기 술 검 토 서

제 목 : 배수시설 설치 적정성 검토

강 원 건 설 사 업 단
춘천 ~ 동홍천기술자문단

기술검토건명	배수시설 설치 적정성 검토		
공 구	제1공구	검 토 구 분	도 로
검 토 기 간	2007. 8. 20 ~ 2007. 8. 23	담 당 자	황 영 규
근 거 공 문	제 강원 - 2007 - 60호	회 신 공 문	제 강원(자문) - 2007 - 60호

라. 배수로 규격확대 요구민원에 대한 V형측구(형식-3) 규격 적정성 검토

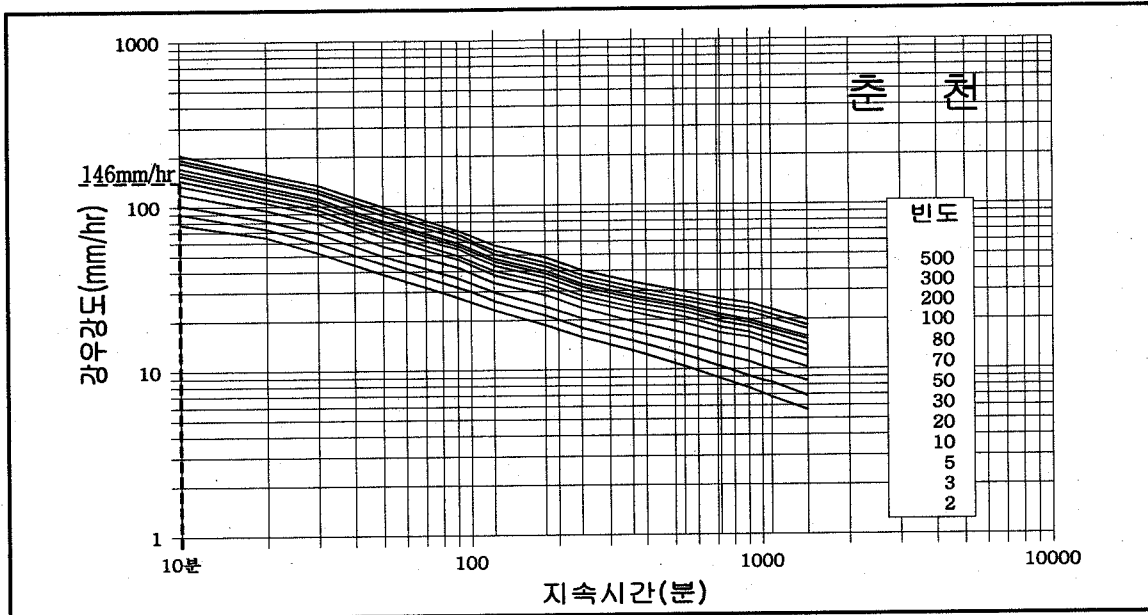
1) 배수로 규격 확대 요구민원

- 검토구간 상류측 사면이 본 고속도로 공사로 인하여 표토제거 및 벌개제근이 이루어진 구간으로 최근 발생한 집중호우로 인하여 토사가 유실되고 하류측 배수시설(V형측구)에 토사가 퇴적되어 배수기능을 상실함.
- 또한, 상류측에 집수정이 설치되어 있으나, 토사유실량이 많아 침전조 역할을 못함.
- 집수정 유입부 토사구간에 대한 대책이 필요함.
- 현재 시공완료된 V형측구(형식-3)에 대한 규격 적정성 검토 필요

1) 계획 홍수량 검토

- C = 유출계수 — 완만한산지 0.7, 포장면 0.9 적용
- A = 유역면적 — 0.0406 km² (붙임 #1 배수유역도 참조)
- Y = 강우강도 — 건설교통부(2001년)에서 제시한 개정 IDF 곡선을 사용하여 춘천지역의 강우강도표를 적용함. (설계발생빈도 25년 적용, 횡배수관 유출부)
- 유달거리 L = 335m, 고 저 차 H = 112m
- 지속시간 $T_c = 0.95 \times \left[\frac{\left(\frac{L}{1000} \right)^3}{H} \right]^{0.385} = 0.95 \times \left[\frac{\left(\frac{335}{1000} \right)^3}{112} \right]^{0.385} = 0.044 \text{ hr} < 0.167 \text{ hr}$
- 강우강도표(춘천)에서 설계빈도 25년 및 지속시간 10분일 때 Y=146mm/hr 적용

2) V형측구(형식-3) 통수량 검토

3) V형측구(형식-3)에 대한 규격 검토결과

- $Q_d = 1.236 \, m^3/sec < Q_i = 1.379 \, m^3/sec$ 이므로 V형측구(형식-3) 규격은 적정하나, 민원발생 원인이 집중호우시 토사유실로 인한 측구내 토사퇴적으로 월류가 발생함에 따라 공사구간내 성토법면 및 공사로 인한 원지반 표토가 제거된 구간에 조기녹화를 시행함이 타당함.

- 또한, 배수로 상류측 집수정 유입부(약10m)는 사찰부지 법면과 접하고 있으므로 우수가 사찰내로 유입되지 않도록 콘크리트 수로(플륨관 $\Phi 300$)를 설치함이 바람직 함.

■ Manning 공식에 의한 통수량 산정

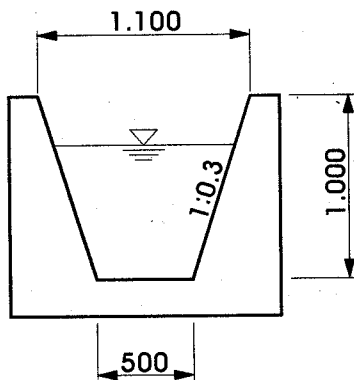
$$= 0.8 \times \frac{1}{0.015} \times 0.80 \times 0.3091^{2/3} \times 0.005^{1/2} = 1.379 \, m^3/sec$$

$$\text{- 통수단면적 } A = \frac{1.10 + 0.50}{2} \times 1.00 = 0.80 \, m^2$$

$$\text{- 윤 변 } P = 2 \times \sqrt{1.00^2 + 0.30^2} + 0.50 = 2.588 \, m$$

$$\text{- 경 심 } R = \frac{A}{P} = \frac{0.800}{2.588} = 0.309$$
